**OGGETTO: [ID\_VIP: 7485] Procedura di Verifica di assoggettabilità a VIA, ai sensi dell'art.19 del D. lgs. 152/2006, relativa al progetto di "Adeguamento Impianto di compressione di Poggio Renatico (FE)". Proponente: Snam Rete Gas S.p.A..**

**Osservazioni**

**OGGETTO: SNAM RETE GAS SPA – (ID\_VIP: 7485) Procedura di Verifica di assoggettabilità a VIA, ai sensi dell'art. 19 del D.Lgs. 152/2006, relativa al progetto "Adeguamento impianto di compressione di Poggio Renatico (FE)".**  
**TRASMISSIONE OSSERVAZIONI**

**Figura 1**

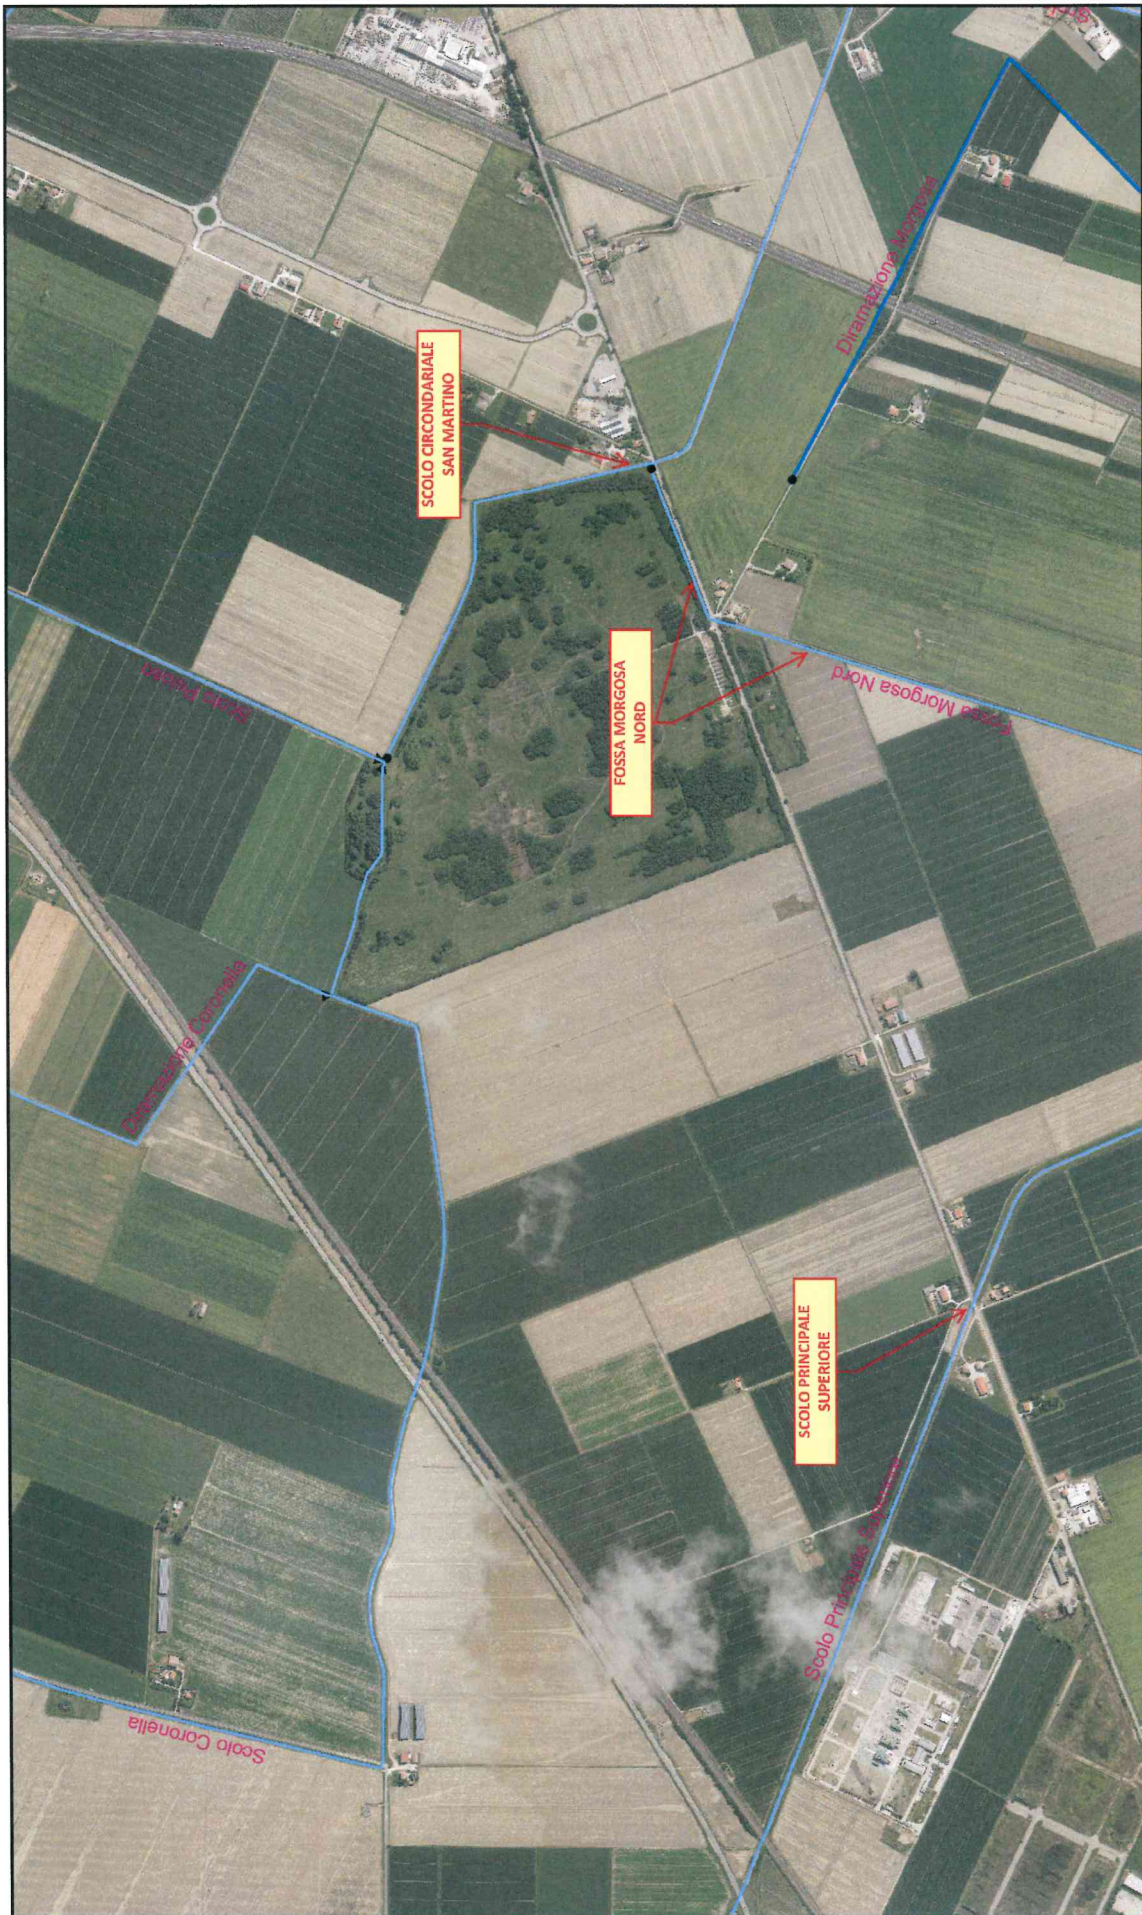
Dall'esame della documentazione inoltrata, si è potuto constatare che la linea di connessione prevista per il collegamento dell'esistente centrale di compressione SNAM alle stazione e sottostazione elettrica in progetto (SE e SSE) sarà realizzata mediante la posa di un elettrodotto interrato. Lungo tale percorso, stando a quanto rappresentato nella tavola "000-ZB-D-94743\_r2\_corografia su ctr", detta linea andrà ad interferire con lo Scolo Principale Superiore, il Fossa Morgosa Nord e lo Scolo Circondariale San Martino, strutture idrauliche demaniali in gestione a questo Ente, con parallelismi ed attraversamenti (vedi Figura 1).

Le sopraccitate interferenze potranno essere autorizzate nel rispetto dei vincoli previsti dal vigente regolamento consorziale in materia di concessioni (scaricabile dal sito [www.bonificaferrara.it](http://www.bonificaferrara.it)) e delle prescrizioni tecniche di seguito riportate.

**Figura 2**

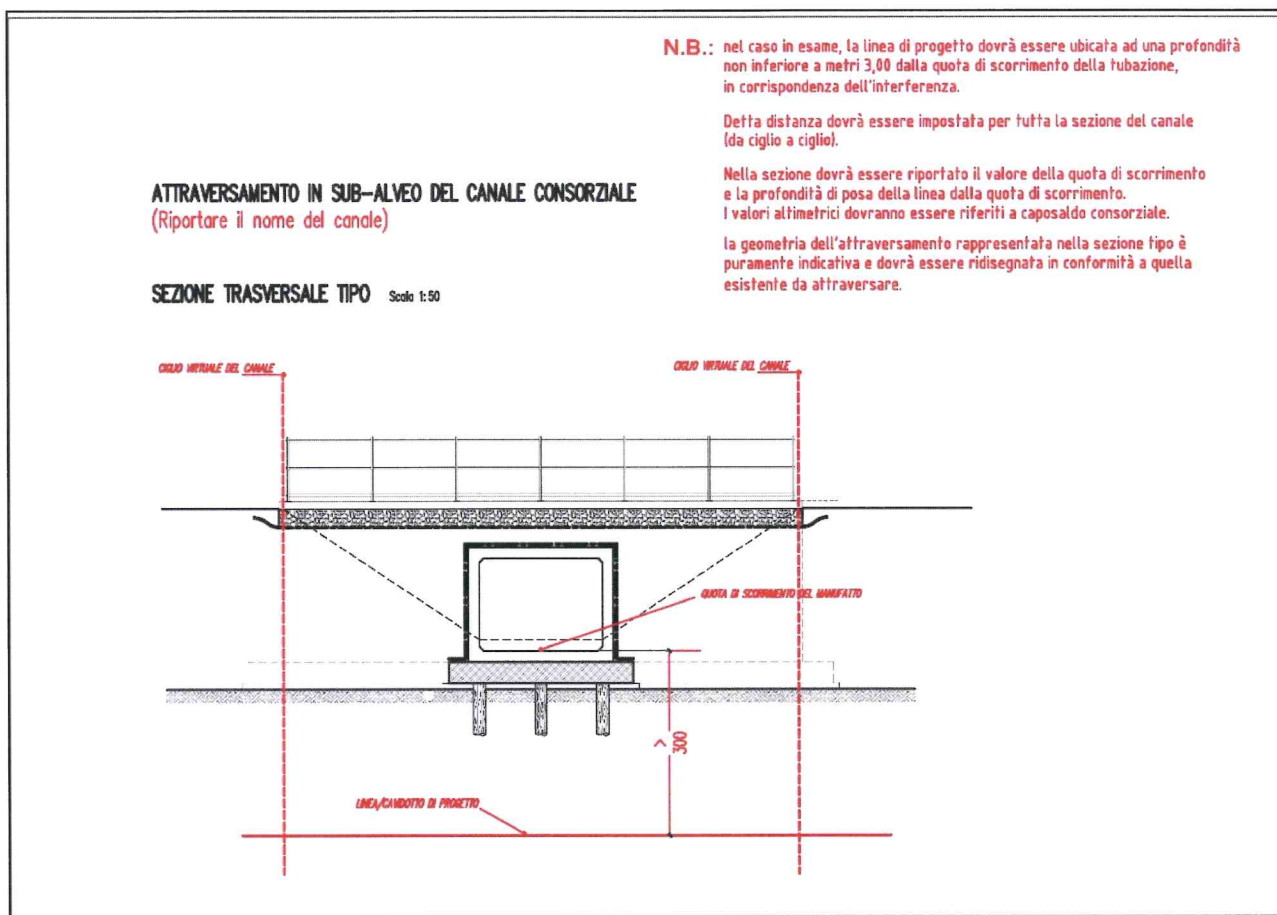
Nel caso di attraversamenti da realizzare in subalveo, in corrispondenza di manufatti idraulici (ponti/tombinamenti/manufatti stradali) ubicati su linee idrauliche demaniali in gestione al Consorzio di Bonifica, si prescrive il rispetto di una distanza minima, di norma, non inferiore a **metri 3,00** dalla quota di scorrimento della tubazione/della platea del manufatto e da mantenere in orizzontale per tutta la sezione del canale (da ciglio a ciglio).

Per gli attraversamenti in subalveo di canale a cielo aperto, detta distanza dovrà essere invece non inferiore a **metri 2,00** dalla quota di fondo di progetto del canale, anch'essa da mantenere in orizzontale per tutta la sezione del canale (da ciglio a ciglio), previo rivestimento delle sponde del canale.

Per l'esame istruttorio della pratica, dovranno essere fornite sezioni trasversali dei canali interessati in corrispondenza dell'attraversamento, in scala adeguata ed opportunamente quotate con valori altimetrici riferiti a caposaldo consorziale (di cui dovrà essere fornita la monografia), che siano esplicative dell'opera da realizzare e che riportino il valore di quota della linea di scorrimento della tubazione/platea del manufatto (vedi Figura 2) o dell'eventuale quota di fondo di progetto.

**Figura 3**

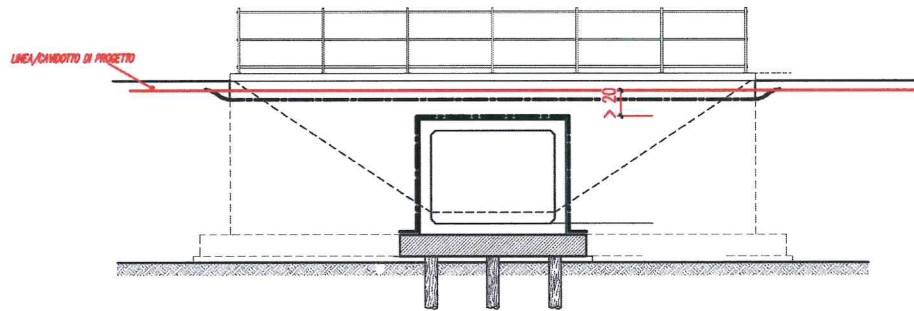
La posa di cavidotti all'interno della sede viabile del manufatto idraulico ubicato su linee idrauliche demaniali in gestione al Consorzio dovrà essere prevista ad una distanza non inferiore a **20 cm** dalla sommità della canna/volto (vedi Figura 3).

In sinistra ed in destra del canale, per una fascia della larghezza minima di **metri 4,00** dal ciglio, il cavidotto dovrà essere adeguatamente protetto dallo schiacciamento, al fine di consentire il sovrastante passaggio dei mezzi e sostenere senza pregiudizio carichi pesanti.

**N.B.:** la tubazione interrata prevista all'interno della sede viabile del manufatto idraulico ubicato sulla linea idraulica demaniale in gestione al Consorzio dovrà essere posata ad una distanza non inferiore a 20 cm dalla sommità della canna/volta.  
In sinistra e in destra del canale, per una fascia della larghezza minima di metri 4,00 dal ciglio, l'attraversamento dovrà essere adeguatamente protetto dallo schiacciamento al fine di consentire il sovrastante passaggio dei mezzi e sostenere senza pregiudizio carichi pesanti.
